改善箇所説明図

逆流防止弁（ノンリターンバルブ）

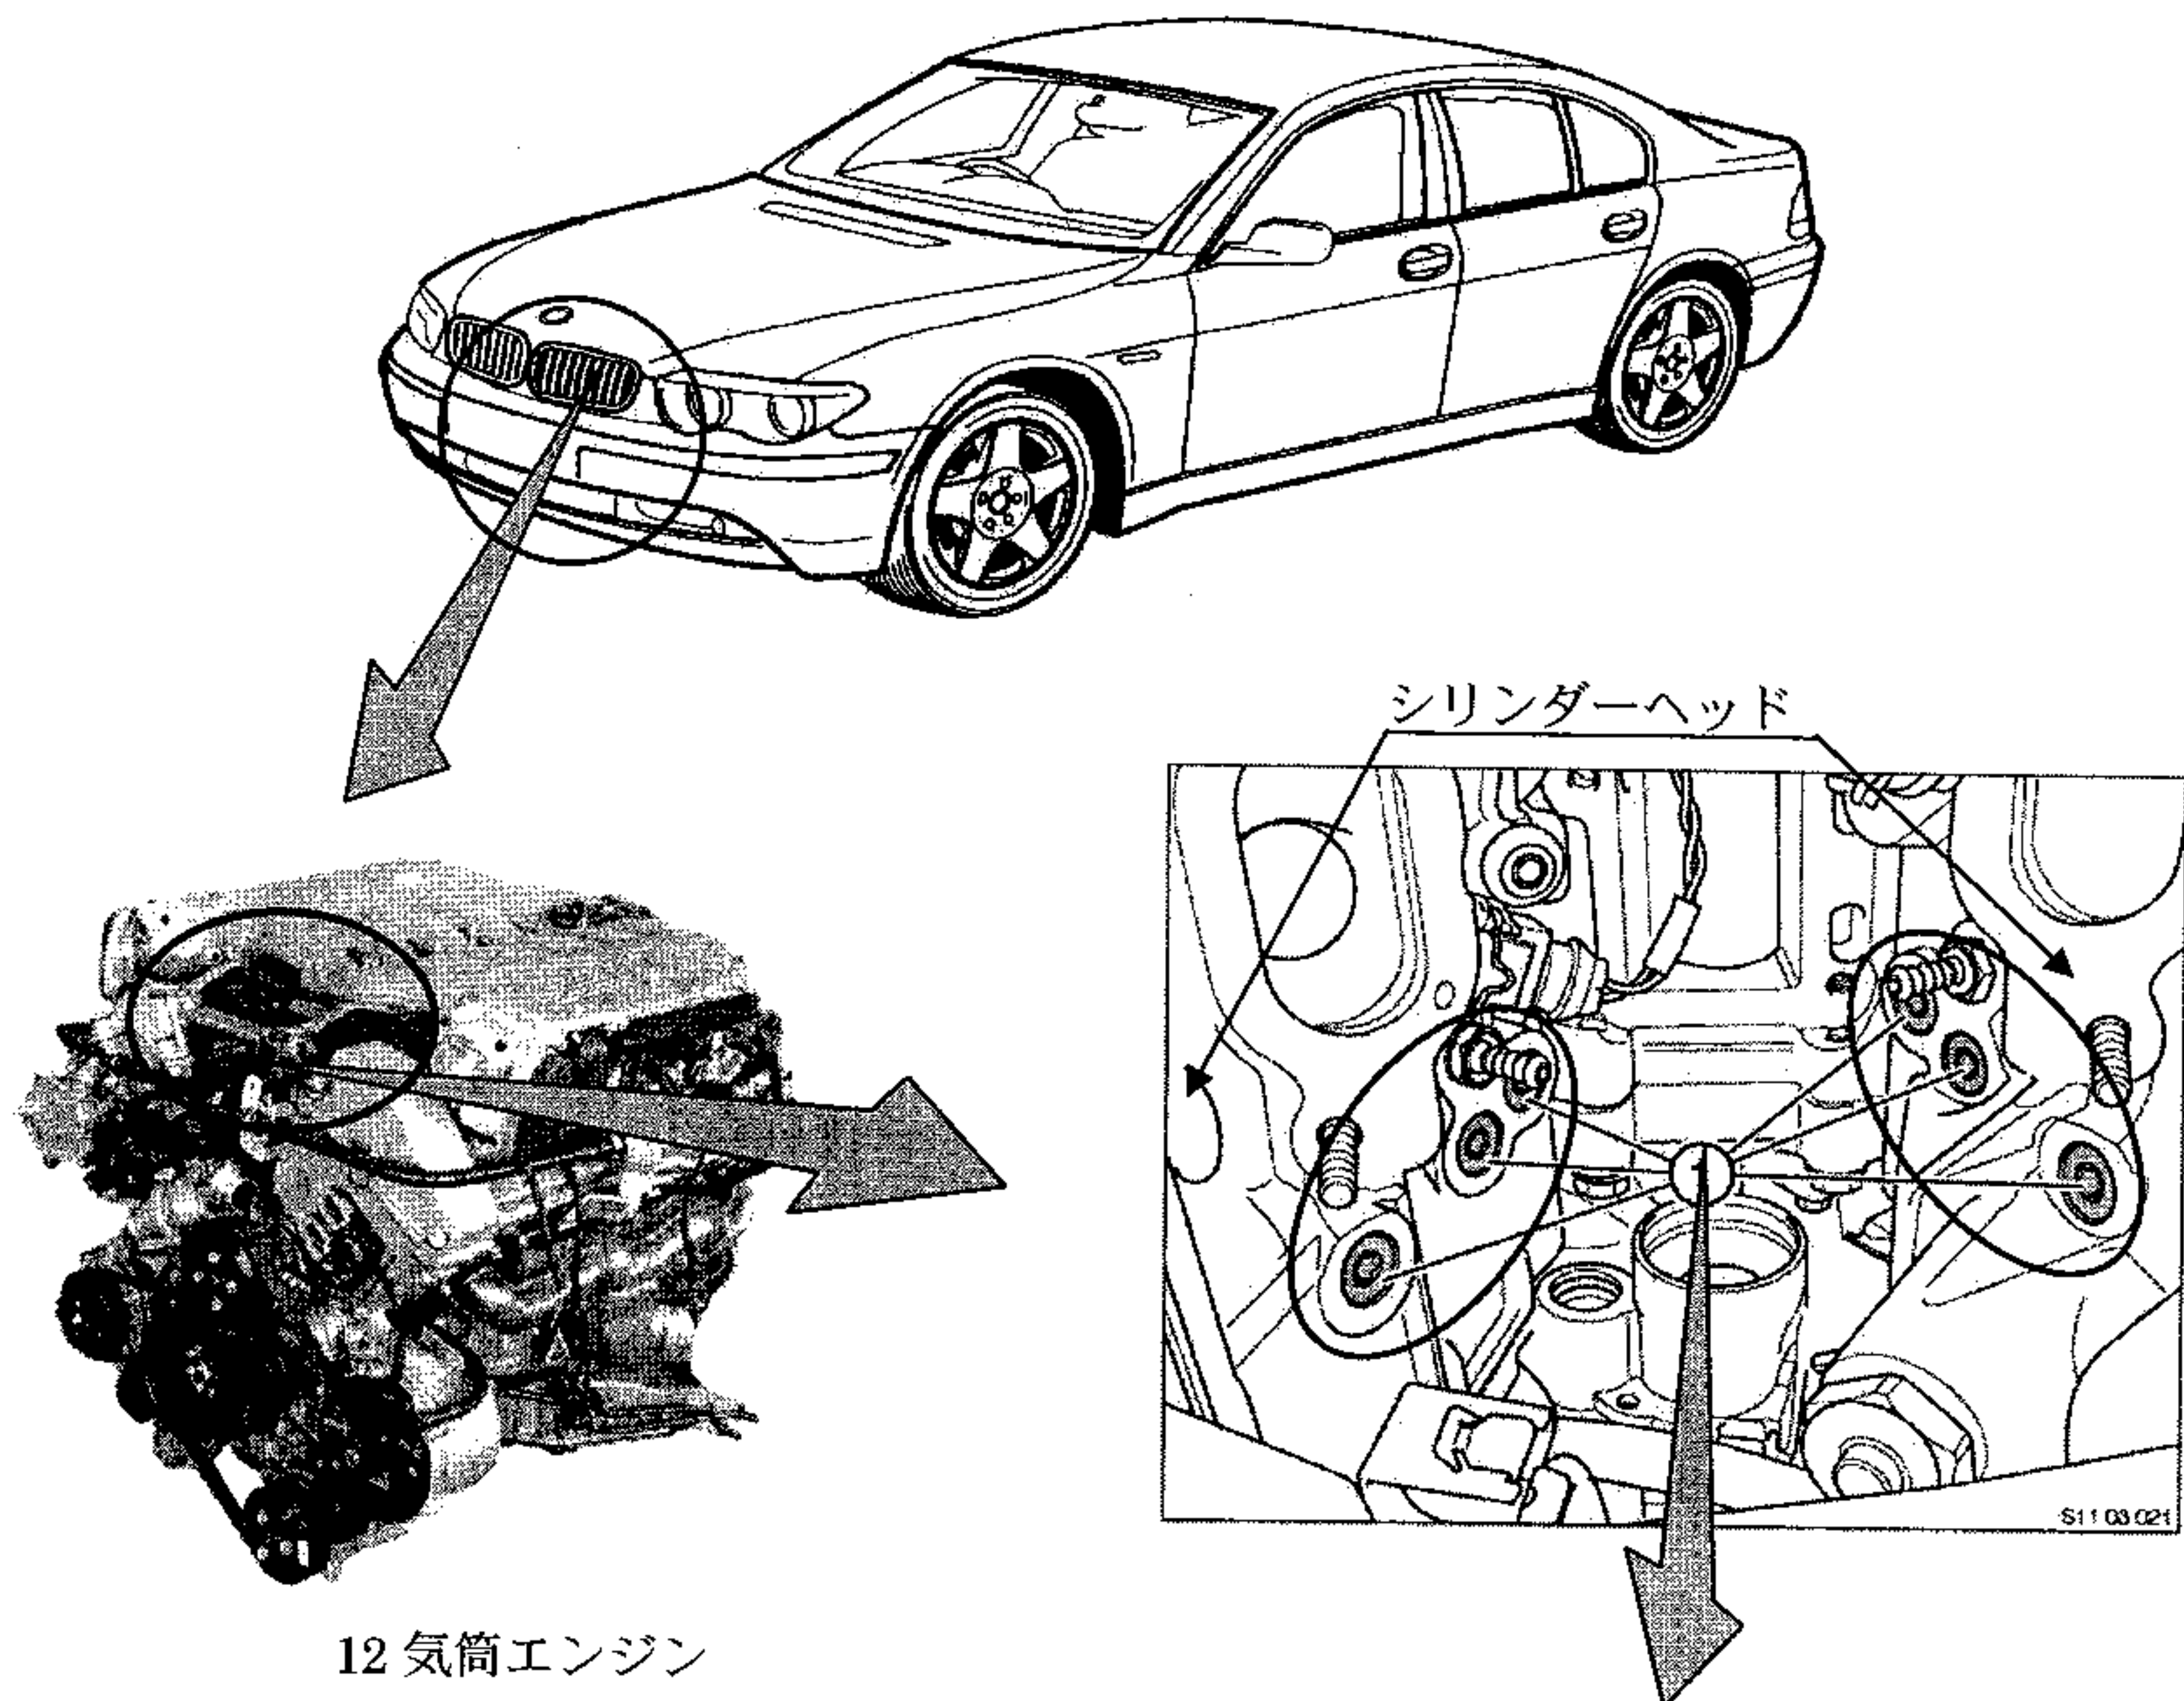
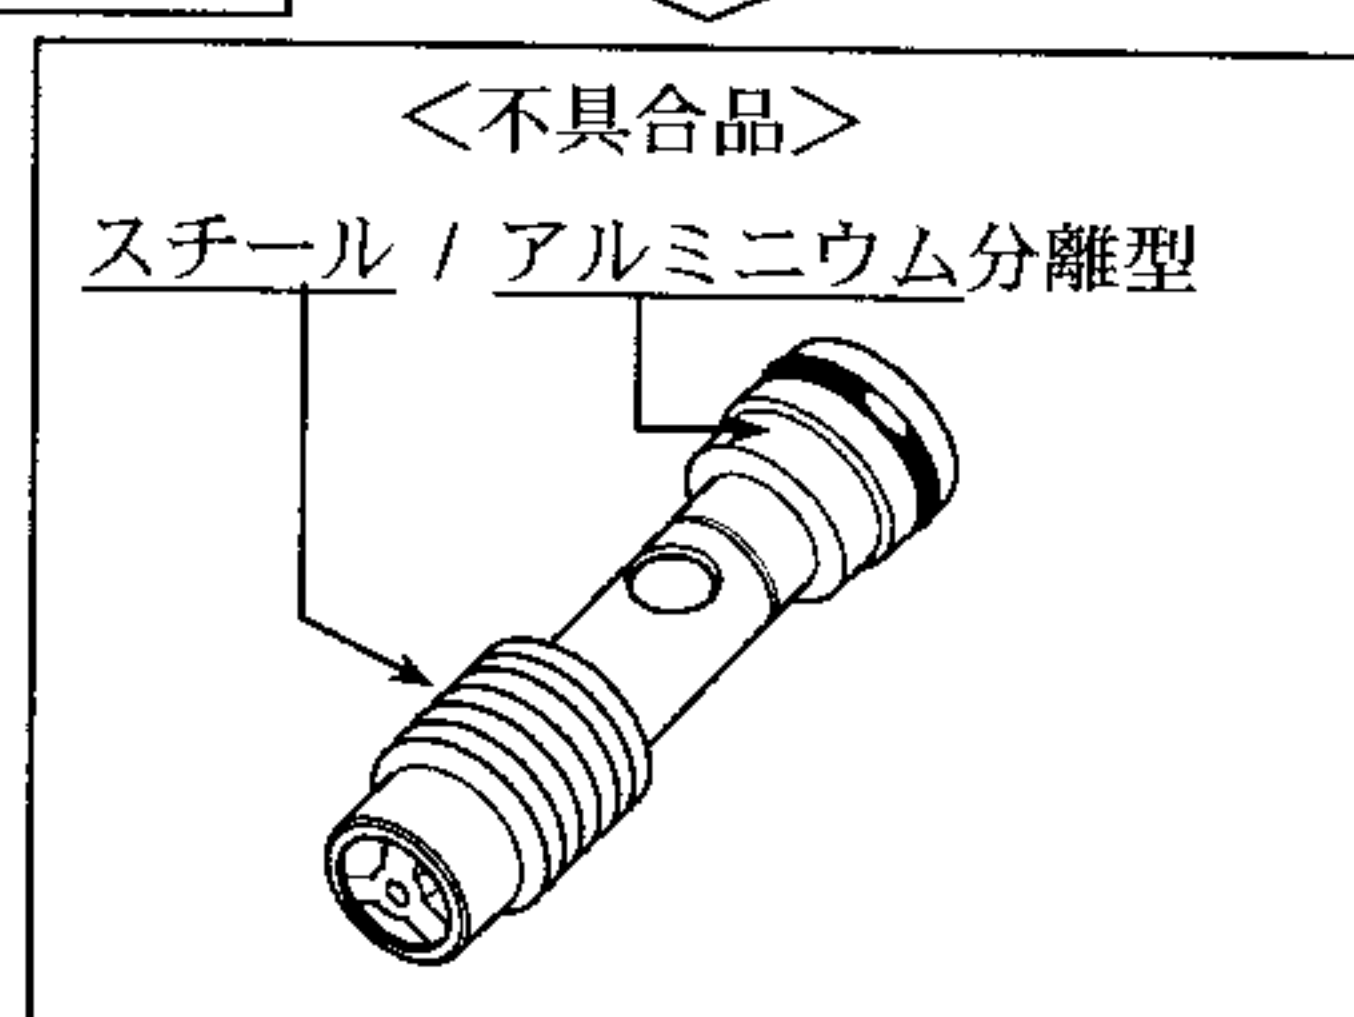
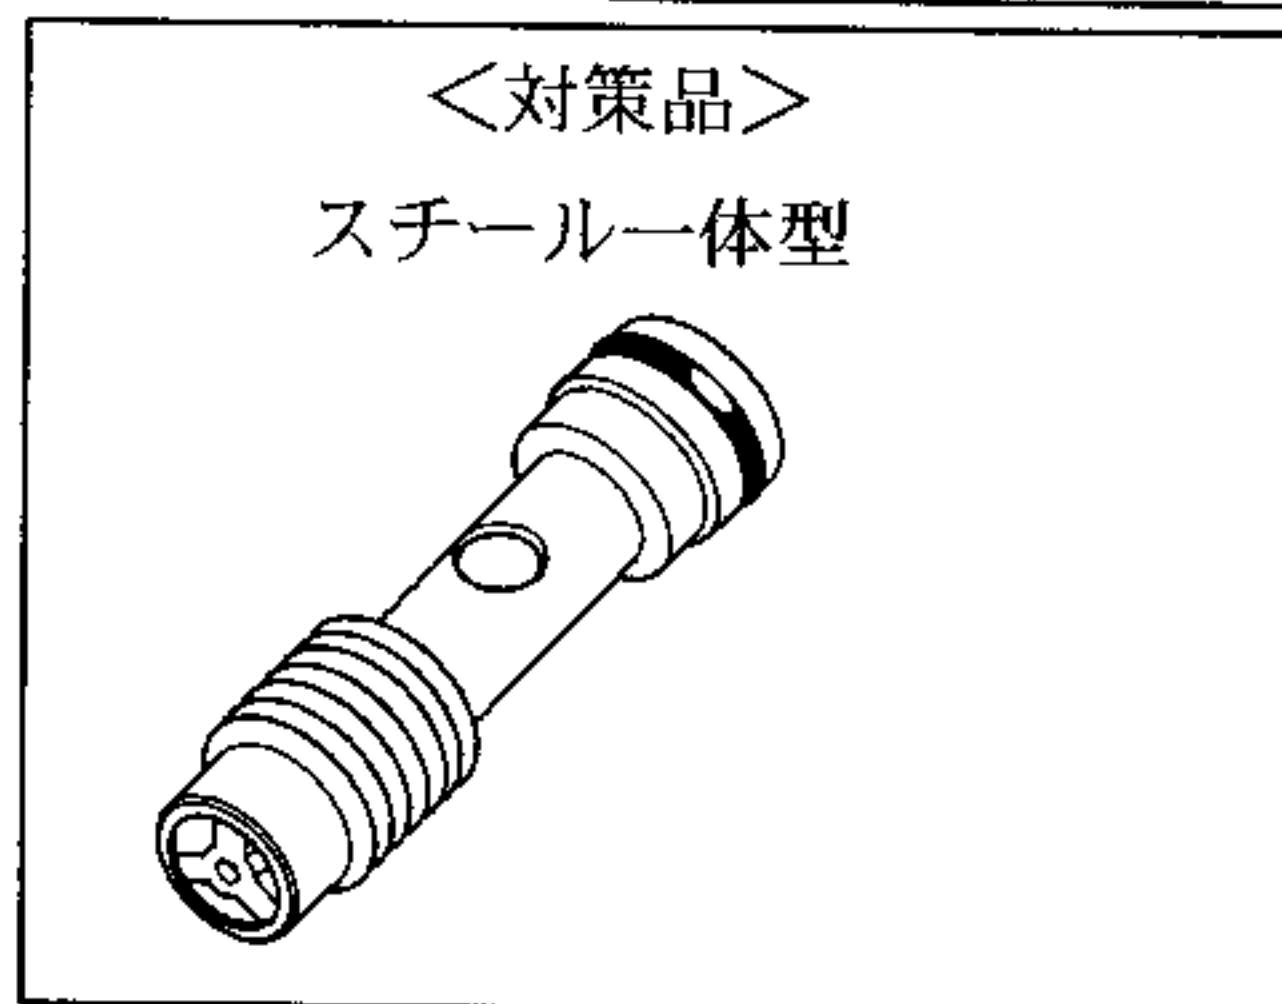
不具合の内容

原動機停止時、シリンダーヘッドに供給されたエンジンオイルの降下を抑止している逆流防止弁（ノンリターンバルブ）の構造が不適切なため、当該バルブの勘合が甘くなり分離してしまうことがある。そのため、そのままの状態で使用を続けると、当該バルブが抜けてエンジンオイルが漏れ、最悪の場合、エンジンが焼き付くおそれがある。

改善措置の内容

全車両、当該部品の良否を判定し、
不具合品の場合は対策品と交換する。
